**DEMANDE D'AUTORISATION D'EXPLOITER UNE INSTALLATION CLASSÉE POUR LA PROTECTION DE L'ENVIRONNEMENT  
(ICPE)  
PROJET ÉOLIEN DU MONT BENHAUT  
SUR LES COMMUNES DE LA FERTE CHEVRESIS – MONTIGNY SUR CRECY – PARGNY LES BOIS (AISNE)  
MAÎTRISE D'OUVRAGE DE LA SOCIÉTÉ « MONT BENHAUT »**

**AVIS DE L'AUTORITE ENVIRONNEMENTALE SUR L'ETUDE D'IMPACT ET L'ETUDE DE DANGERS**

Situation du projet par rapport au SRE (parc construits en bleu, accordés en bleu, en instruction en noir, refusés en rouge)

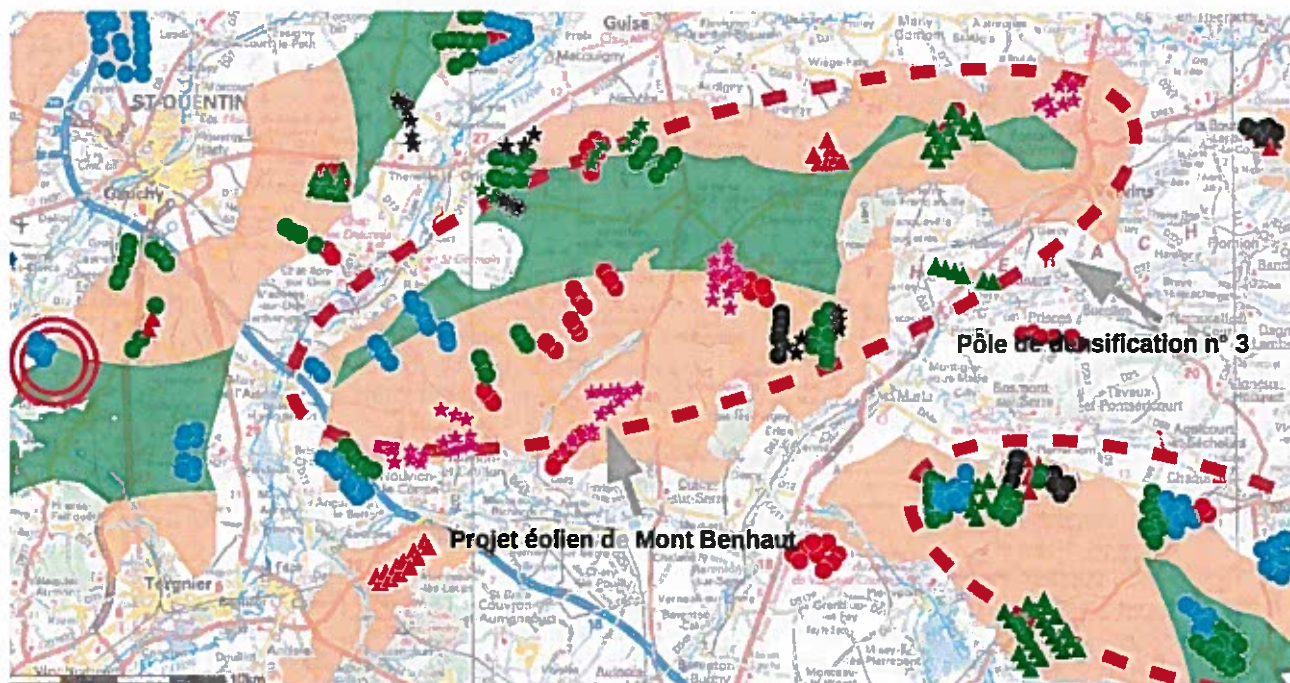
L'étude d'impact fournit une cartographie du contexte éolien présent dans un rayon d'environ 20 kilomètres autour du projet (cf. page 24 de l'étude d'impact).

Cependant, celle-ci ne présente pas l'ensemble des parcs éoliens en instruction :

- des parcs éoliens en instruction et n'ayant pas fait l'objet d'un avis de l'autorité environnementale à la date de dépôt du dossier de demande d'autorisation d'exploiter :
  - × parc éolien ENERGIE DES RONCHERES implanté sur les communes d'HOUSSET, MONCEAU-LE-NEUF et FAUCOUZY, SONS et RONCHERES.

L'autorité environnementale recommande de prendre en compte dans l'analyse des effets cumulés les parcs éoliens en instruction qui n'ont pas encore fait l'objet d'un avis de l'autorité environnementale avant la date de dépôt de la demande d'autorisation d'exploiter bien qu'ils ne soient pas considérés comme des projets connus au sens de l'article R.122-5 du Code de l'environnement. Il s'agit notamment des projets suivants :

- x parc éolien ENERGIE DES RONCHERES implanté sur les communes d'HOUSSET, MONCEAU-LE-NEUF et FAUCOUZY, SONS et RONCHERES.
